Τελική Έκθεση Αξιολόγησης
Της Συμβουλευτικής Ομάδας του Πανεπιστημίου Κύπρου
Προς το Τμήμα Περιβάλλοντος του ΥΠΓΑΠ
για την Μελέτη Εκτίμησης Επιπτώσεων Στο Περιβάλλον
από την Κατασκευή και Λειτουργία Μονάδας Ασφαλτικού Σκυροδέματος
Στην Κοινότητα Παρεκκλησιάς της Εταιρίας “Cyfield Quarries Ltd”

14 Δεκεμβρίου 2020

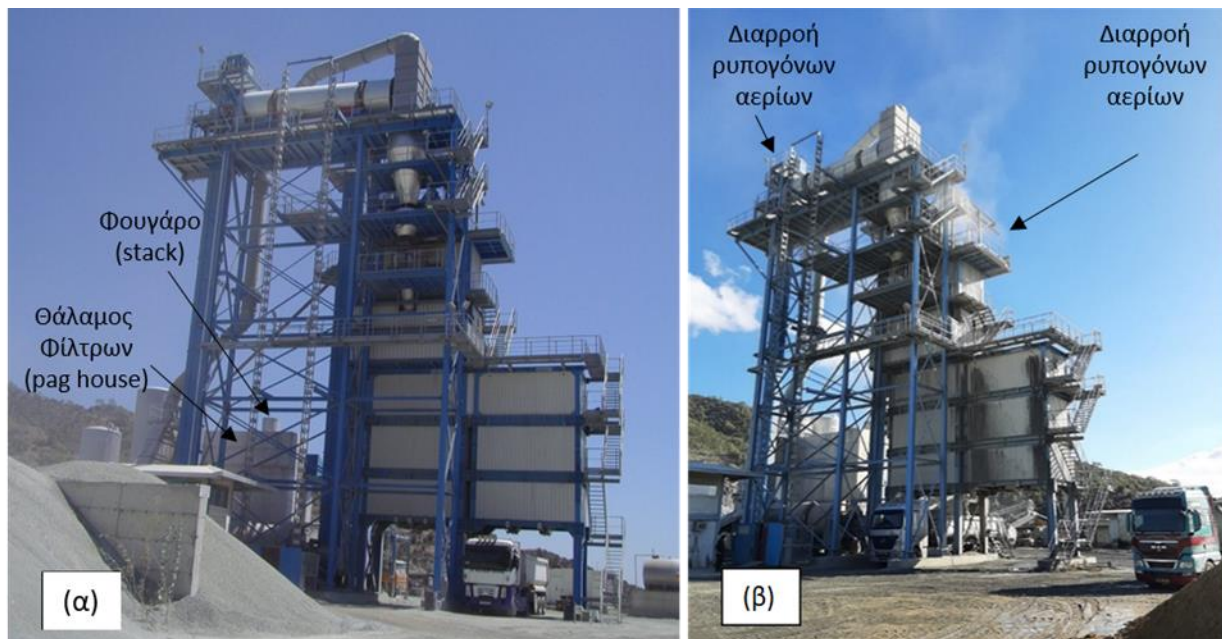
Η Εικόνα 1α(αριστερά) δείχνει την υφιστάμενη ασφατική μονάδα της CyField Quarries Ltd στην Παρεκκλησιά. Η μη-εκπομπή από το φουγάρο δείχνει ότι η μονάδα κατά τη λήψη της φωτογραφίας δεν βρίσκεται σε λειτουργία. Η Εικόνα 1β(δεξιά) από την επιτόπια επίσκεψη δείχνει την ασφατική μονάδα της Cyfield Quarries Ltd στην Παρεκκλησιά σε λειτουργία. Στην εικόνα 1β παρατηρούμε ότι υπάρχουν επιπρόσθετες σημαντικές διαρροές στην ατμόσφαιρα μη-φιλτραρισμένων αερίων από τα δύο σημεία που σημειώνονται πάνω στην εικόνα με βέλη. Αυτές οι διαρροές προκύπτουν από τεχνολογική ανεπάρκεια στην εγκατάσταση και την ανεπαρκή συντήρηση. Υπό κανονική λειτουργία οι ρυπογόνες εκπομπές θα έπρεπε να επέστρεφαν στο θάλαμο φίλτρων μέσω αγωγών και οι αναμενόμενες εκπομπές του φιλτραρισμένου αέρα να βγαίνουν μόνο από το φουγάρο. Αυτό είναι ένα παράδειγμα για το ότι **παρά το γεγονός ότι η υφιστάμενη μονάδα είναι επίσης κλειστού-τύπου μονάδα παραγωγής, και ως εκ τούτου οι εκπομπές από το φουγάρο**

κανονικά θα έπρεπε να ήταν μηδενικές ή σχεδόν μηδενικές, παρατηρούνται σημαντικές ρυπογόνες εκπομπές σε διάφορα σημεία-αδυναμίες της εργοστασιακής κατασκευής που αλλοιώνουν την κατάσταση όσον αφορά τις πραγματικές εκπομπές σε συστηματική βάση.

Εικόνα 2: Διάγραμμα διεργασιών σε ασφαλτική μονάδα με ένδειξη των μερών στις διεργασίες όπου υπάρχουν εκπομπές. Πηγή: EPA-454/R-00-019, Hot Mix Asphalt Plants Emission Assessment Report

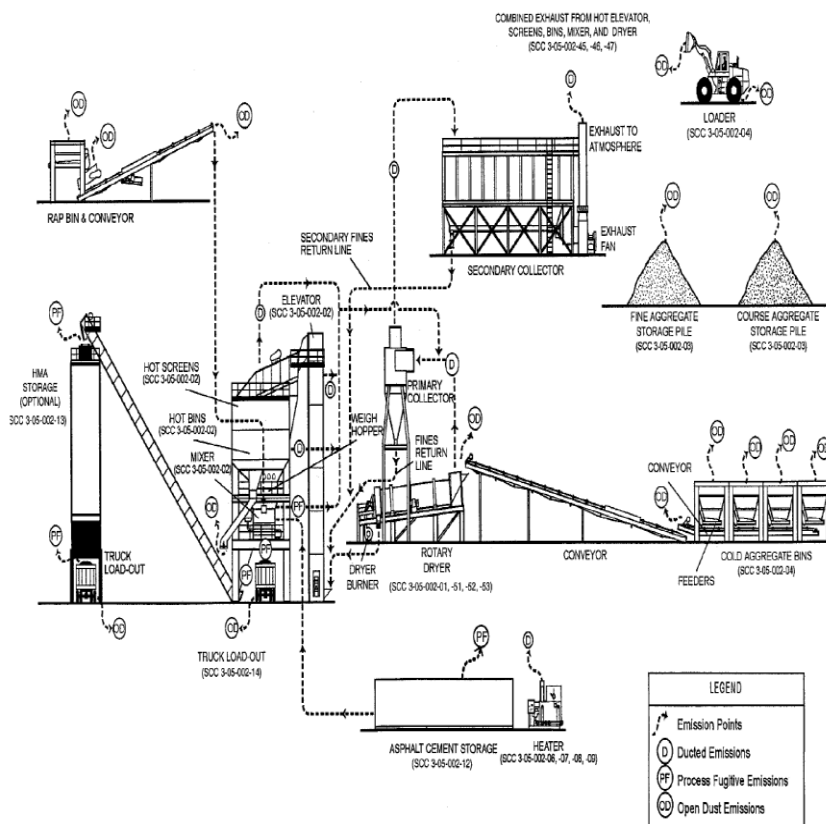
Κατά την κανονική λειτουργία μιας ασφαλτικής μονάδας παράγονται ρυπογόνα αέρια σε διάφορα σημεία της διαδικασίας. Συγκεκριμένα, η Εικόνα 2 αναπαριστάει διαγραμματικά μια ασφαλτική μονάδα υπό κανονική λειτουργία με υποδεικνυόμενα τα σημεία εκπομπών. Οι ρυπογόνες εκπομπές από τον αποξηραντή, αναβατόριο και ταλαντευόμενα κόσκινα μεταφέρονται μέσω αγωγών στον θάλαμο φίλτρων και μετά από ειδική διεργασία φιλτραρίσματος εκπέμπεται από το φουγάρο καθαρός αέρας.

Στη ΜΕΕΠ του Προτεινόμενου Έργου (ΠΕ) δίνονται σε παράρτημα τα τεχνικά χαρακτηριστικά της μονάδας που προτείνεται να εγκατασταθεί, όμως δεν παρουσιάζεται το πρόγραμμα συντήρησης που θα πρέπει να ακολουθείται ώστε να διασφαλίζεται η ομαλή προδιαγεγραμμένη λειτουργία της μονάδας. Επίσης σημαντική είναι η διαδικασία και το χρονοδιάγραμμα συντήρησης του θαλάμου φίλτρων η οποία απουσιάζει από την ΜΕΕΠ.
